Hørings svar i fuld længde:

Høringssvar til lokalplansforslag 684 – boligområde i Vejstrup

Høringsvar vedr. forslag til lokalplan 684 – boligområde i Vejstrup

VEJSTRUP BOFÆLLESSKAB **Høringsvar til lokalplan version 2**

Figur 3 Et forsøg på et konstruktivt udspillet kan sikre alle de politisk vedtagne principper for byggeriet, og hvor dem der mister mest udsigt/udsyn er de, der har taget initiativ til bofællesskabet. Er det ikke fair?

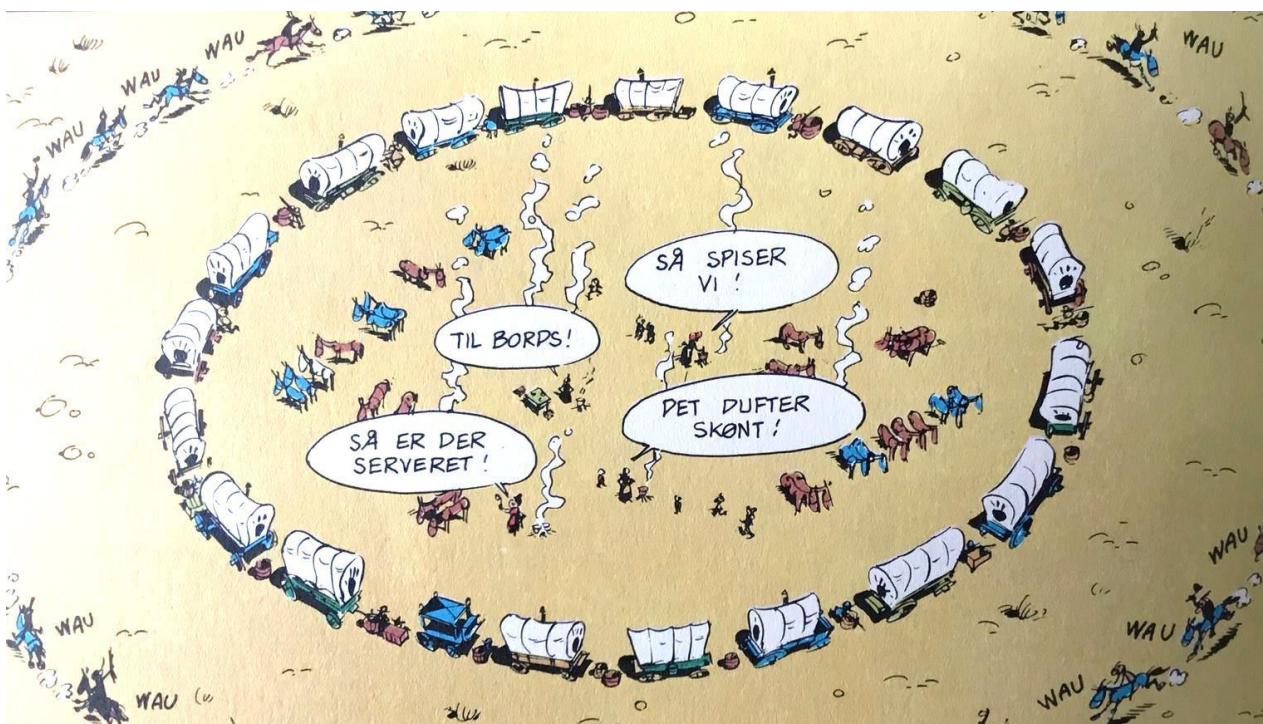
De eksisterende boliger, der i denne tegning forhindrer deres udsyn mest, er de matrikler, hvor de tre Vejstrupborgere, der er initiativtagere til bofællesskabet aktuelt bor. Det er vel egentligt ganske rimeligt, at det netop er dem, der vil få de største gener ved byggeriet?

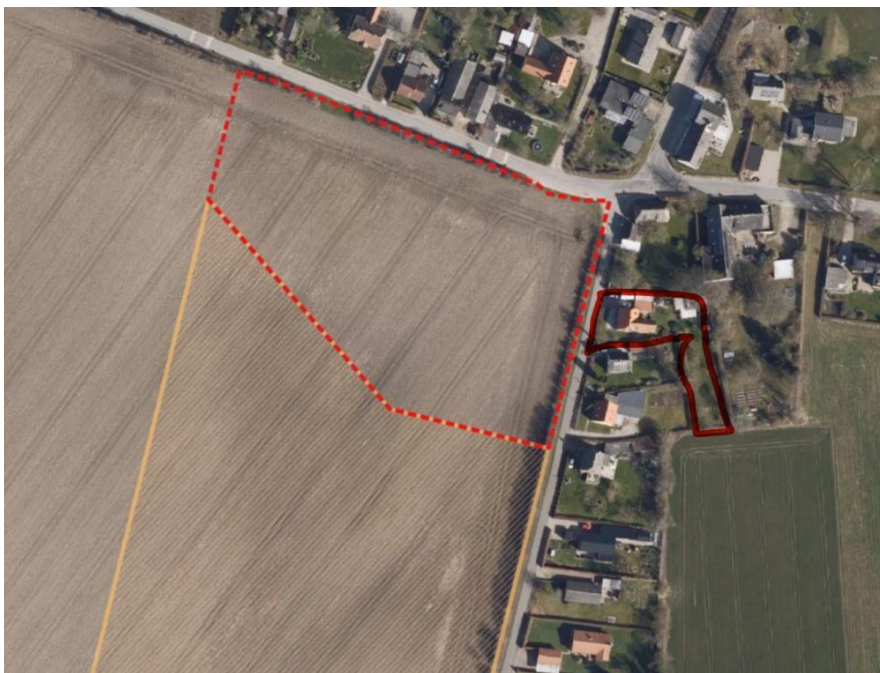
– LAD DET BLIVE MED EN MAX-HØJDE PÅ 3-4 M. IKKE de planlagte 5,5 – 6 M.

Vi kunne på borgermødet i november 2022 forstå på SAB, administrationen og arkitekten, *at bygningerne maksimalt må opføres i 1 etage* reelt betyder at det må blive op til 5,5 -6 meters højde. Dette svarer jo reelt til højden af et hus i 2 etager med fladt tag!!

Vil I ikke nok begrænse byggeriet til reelt 1 etages højde, med en maxhøjde på 3,5 - 4 m. og meget gerne med krav om fladt tag og bevoksning på taget.

Figur 7 Den stiplede røde linje markerer det område på ca. 14.000 m², som det for nuværende er foreslået at bofællesskabet skal placeres på.

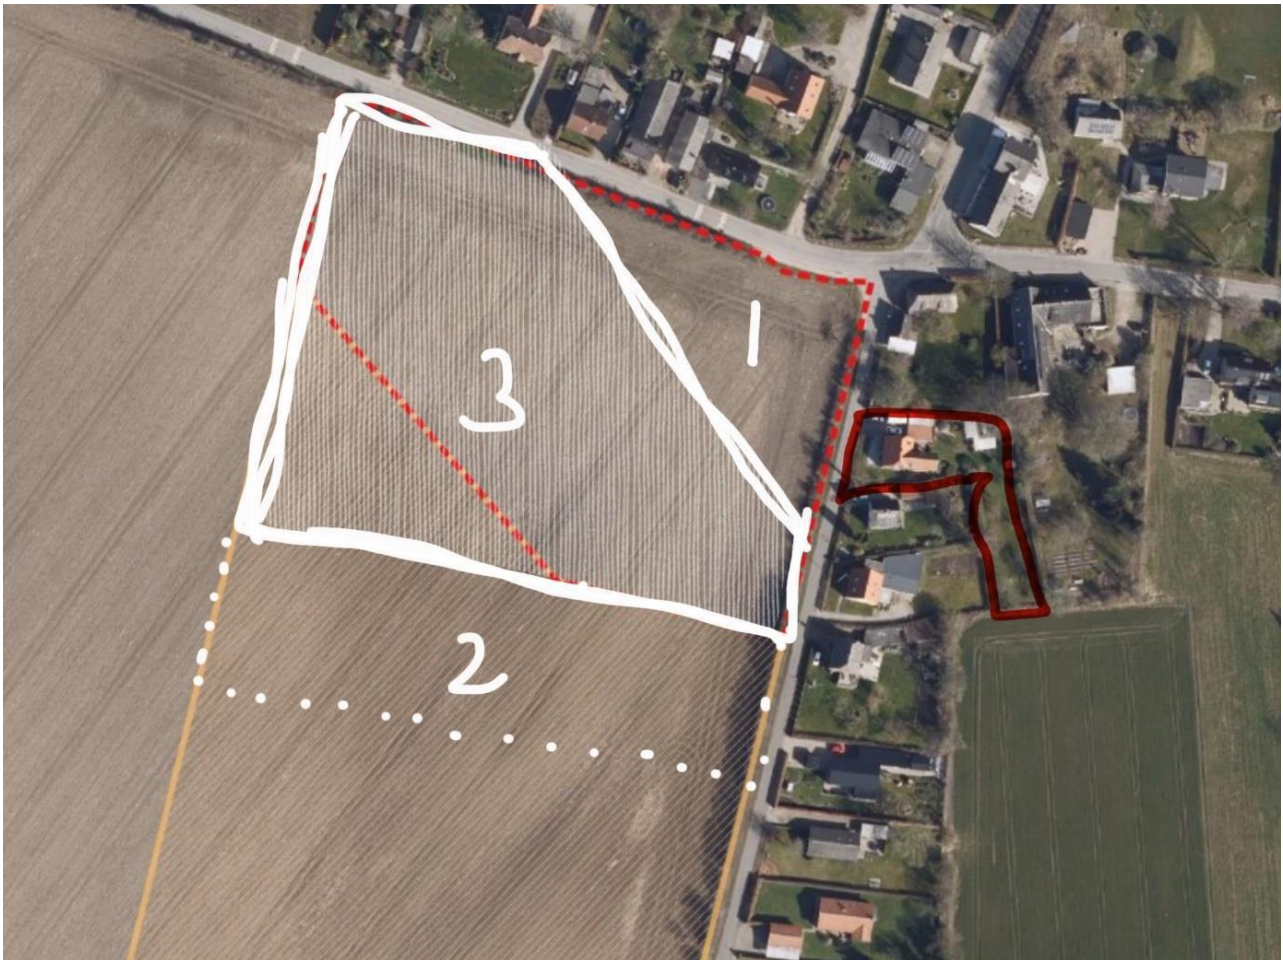
Vi har kunnet forstå, at den valgte arkitekt ikke besidder kompetence til at få placeret de mange huse (24-25 stk.) på det afsatte røde område, der indtil nu er det planlagte område (se figur 2 herunder), uden at gå i højden og placere byggeriets huse tæt opad hinanden.

Derfor er opfordringen at det røde område på kortet herunder udvides med flere m². det vil give mere mulighed for luft, åbenhed, indkig mm

- En vej at gå er at udvide bofællesskabsområdet fra de 14.000 m² til fx 20.000 m². Det kan se på kortet markeret med den stiplede hvide område med et 2-tal. En sådan udvidelse vil kunne give langt bedre mulighed for at sprede bebyggelsen og skabe flere kig, brudte forløb og variation.

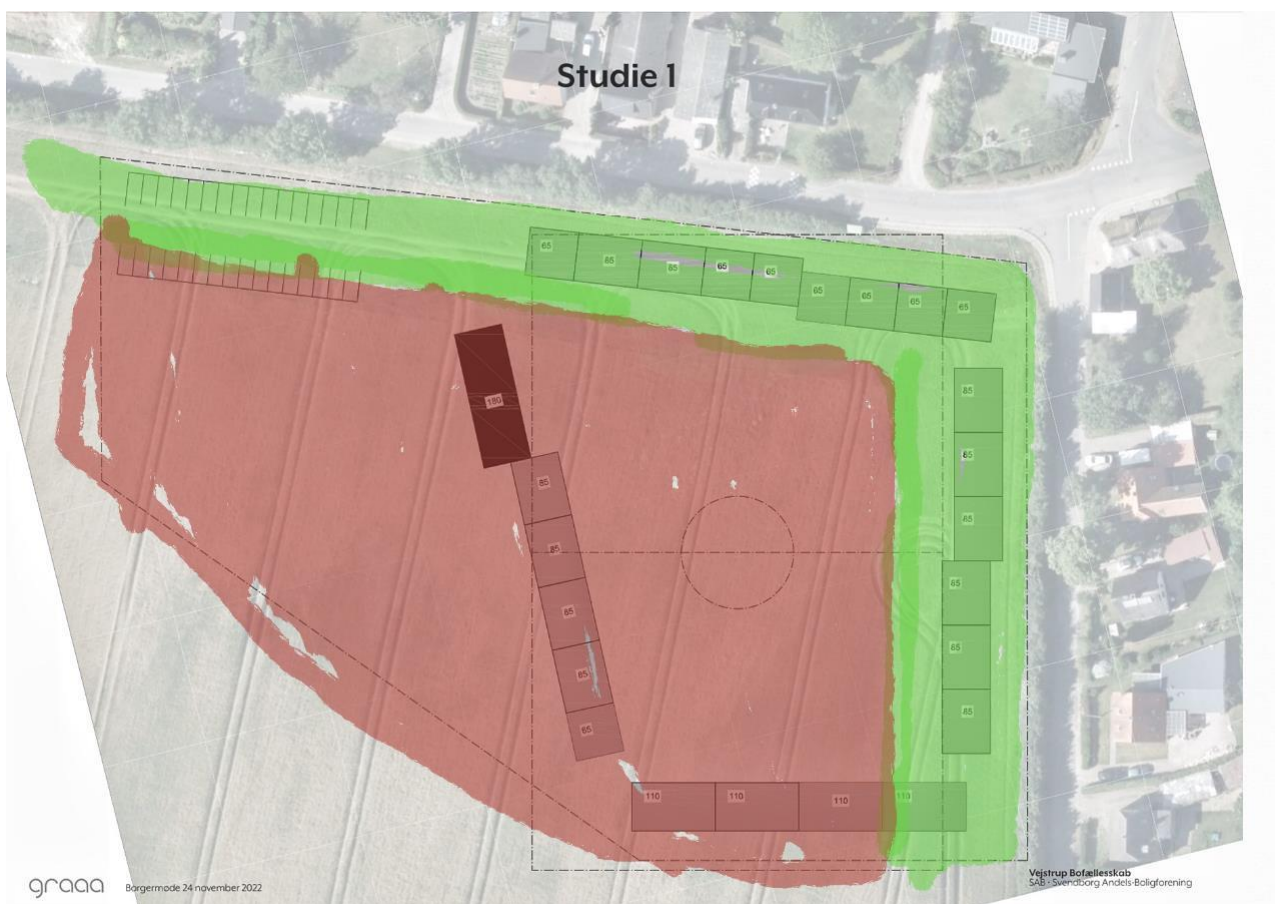
Opfordring nr. 5: Byggeriet påtænkes bygget næsten helt ud til skel imod Egemosevej og Brudagervej, og måske skal dele af det levende hegn fjernes. **Bevar det levende hegn fuldt ud, og indfør en byggelinje fra hegnet/skel på mindst 20 meter de to veje.**

Det vil være vigtigt for byggeriets fremtoning og udtryk hvor byggelinjen på matriklen bliver placeret. Husk på at området indtil nu har været landzone, og alt er indrettet efter det. En placering tæt på skel, levende hegn og vejene vil få byggeriet til at fremstå voldsomt, bastant og uden sammenhæng til det eksisterende landzoneområde. En byggelinje skubbet indad på matriklen vil derimod kunne medvirke til at byggeriet vil fremstå mere åbent og
